改善箇所説明図

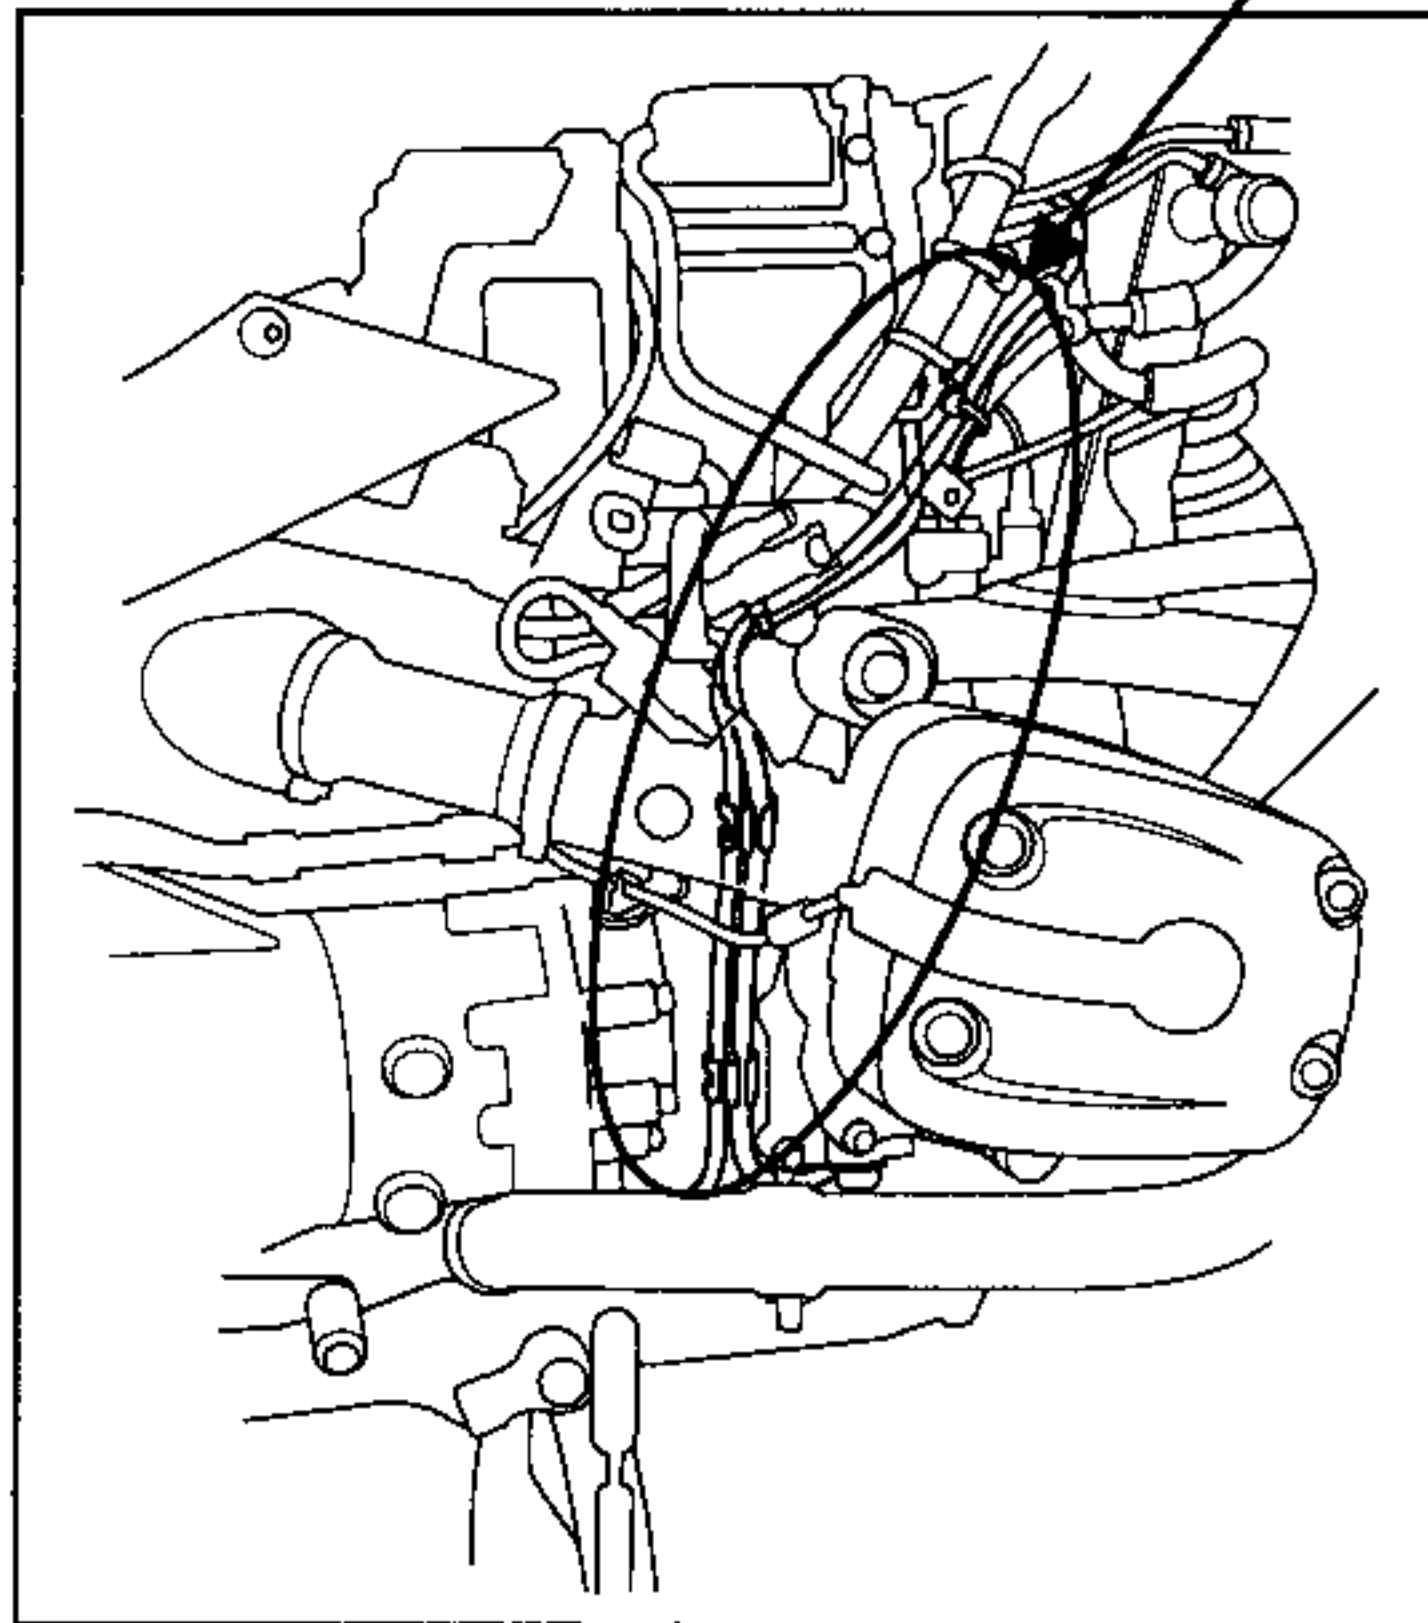
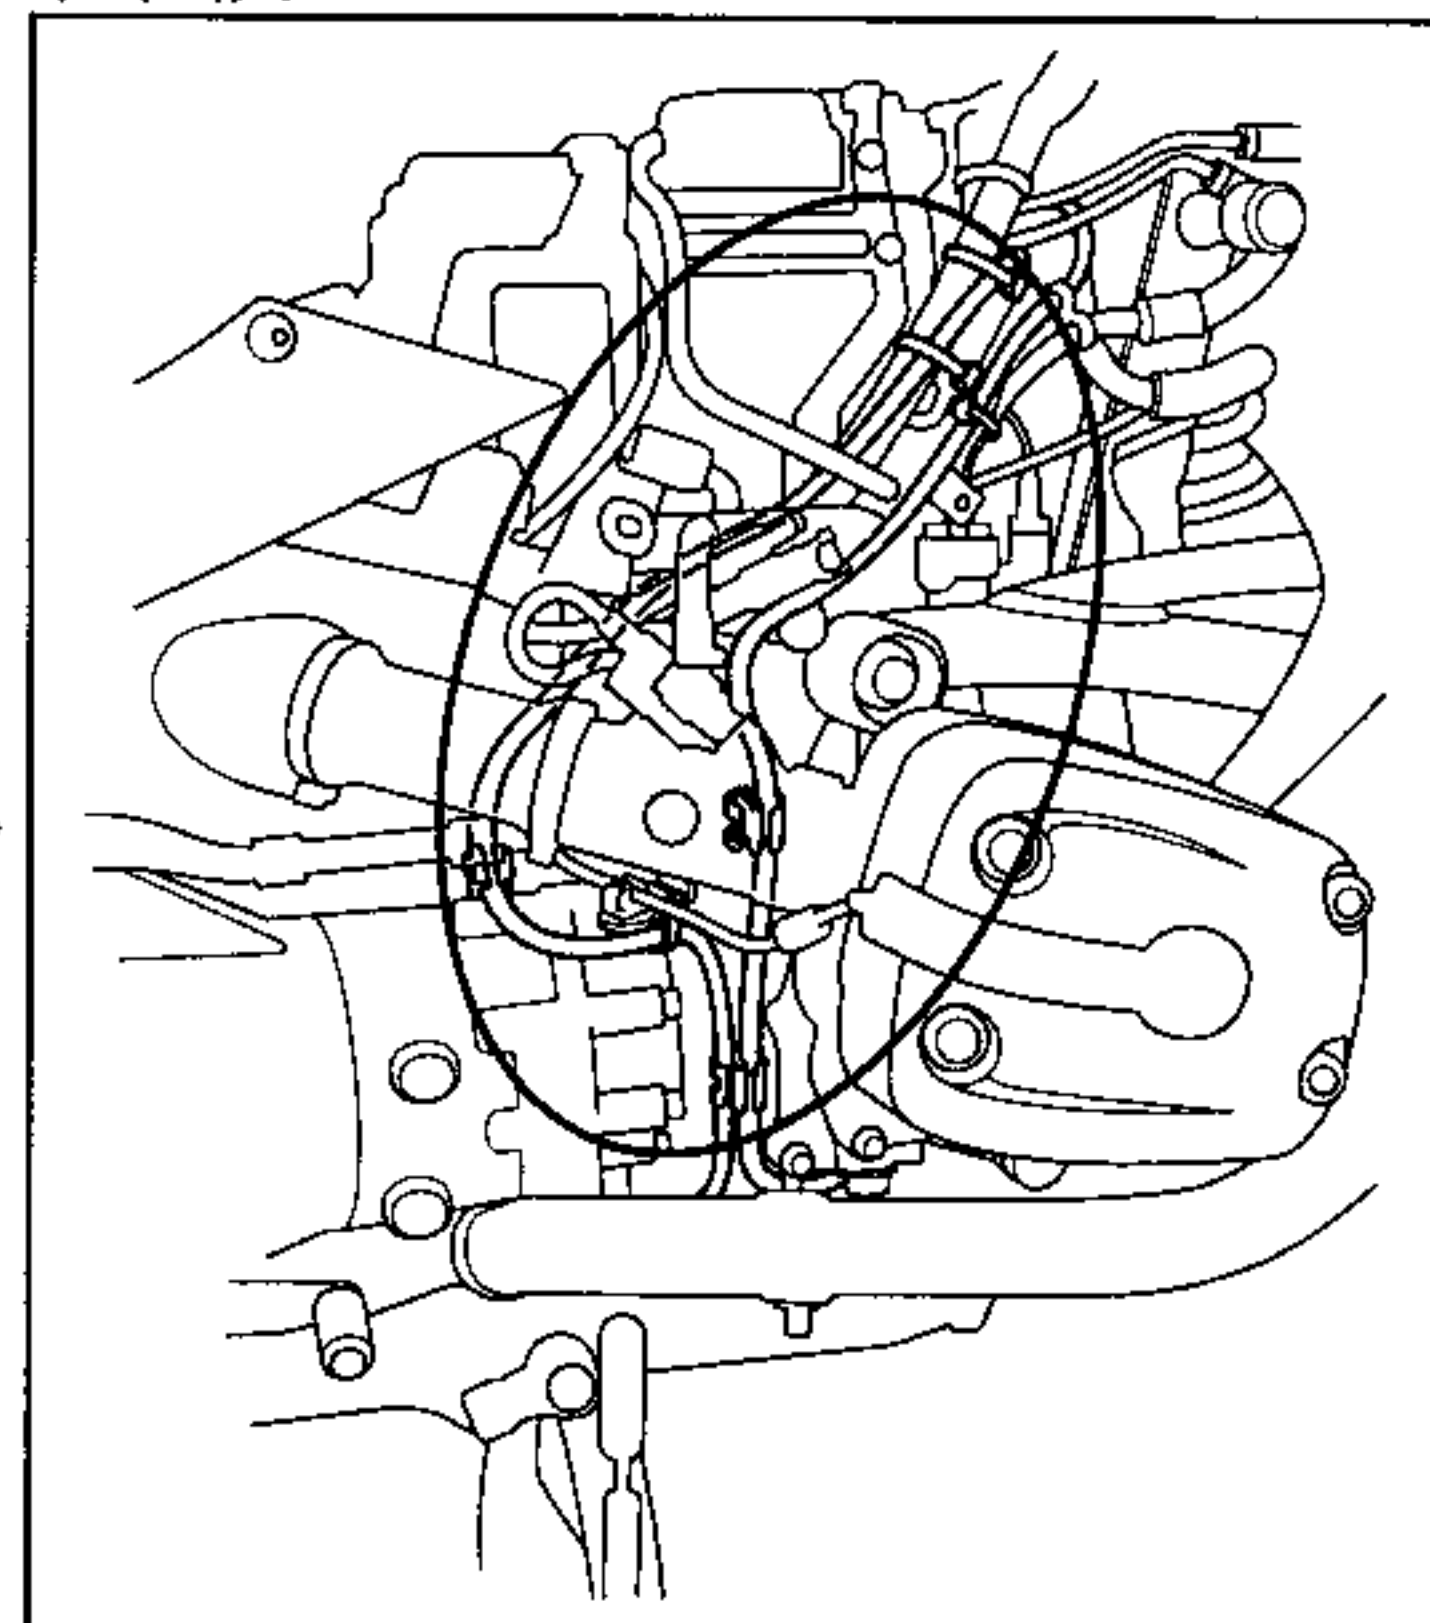
基準不適合箇所

排出ガス発散防止装置の O_2 センサの配線と原動機右側シリンダーの二次点火プラグ用高圧ケーブルの取り回しが不適切なため、当該ケーブルの電磁干渉により O_2 センサの出力信号にノイズが混入することがある。そのため、点火時期がずれ失火し、最悪の場合、原動機が停止するおそれがある。

改善の内容

全車両、当該 O_2 センサの配線の取り回しを変更する。

O_2 センサの配線が二次側点火プラグの高圧ケーブルから離れている。
